東海第二発電所
火災による損傷防止
(コメント回答補足資料)

平成29年9月27日
日本原子力発電株式会社

「放射線物質の貯蔵又は閉じ込め機能」についての設計方針(1/2)【No.381】

火災区域における系統分離と火災影響評価について(1/5)【No.386】

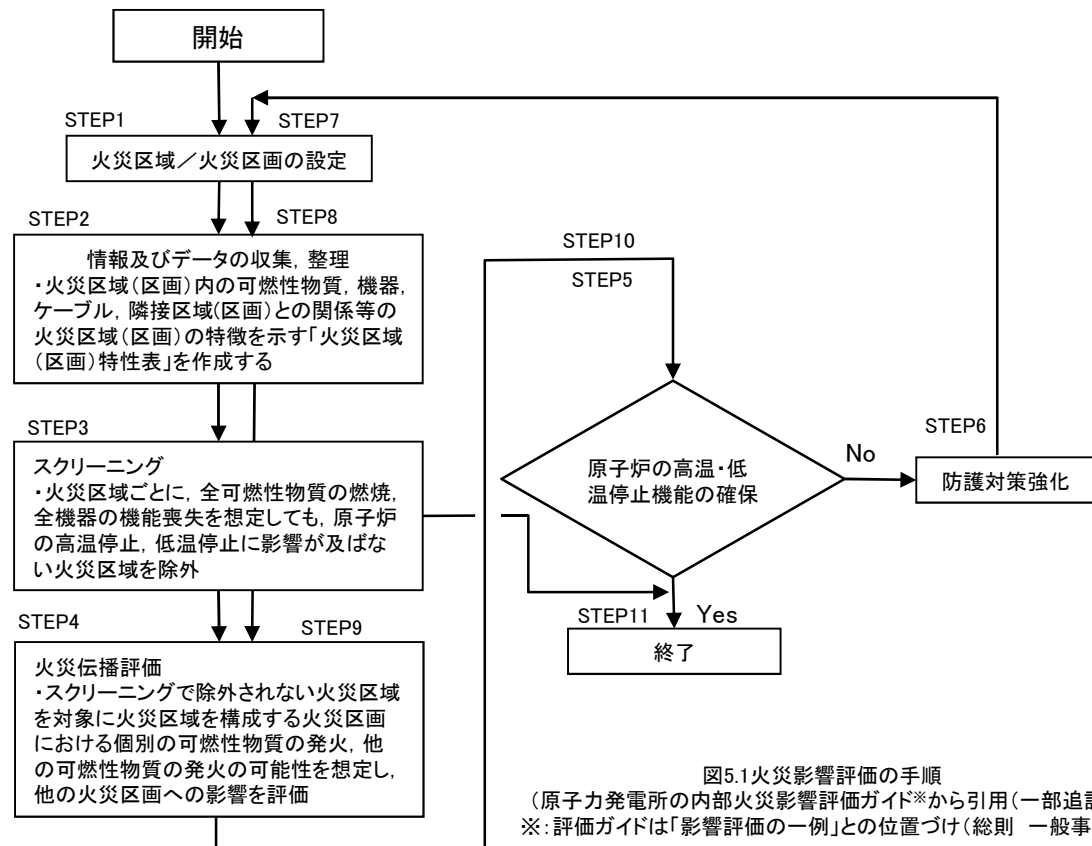
火災区域の詳細な火災影響評価については、今後ヒアリングにて具体的な内容を確認する。ガイドの解釈、考え方について再整理して説明すること

- ◆ 火災影響評価は、火災区域単位で実施し、原子炉の高温・低温停止機能が確保される火災区域は除外
- ◆ 除外されない火災区域は、火災区画で影響を評価し、原子炉の高温・低温停止機能が確保されることを確認

STEP2, 3(火災区域特性表による評価)	火災区域
安全停止パスが確保できる火災区域 (STEP11へ)	R-1,R-4,R-5,R-7~R-12等
安全停止パスが確保できない火災区域 (STEP4, 5へ)	R-3(電気室他) R-6(ケーブル処理室)
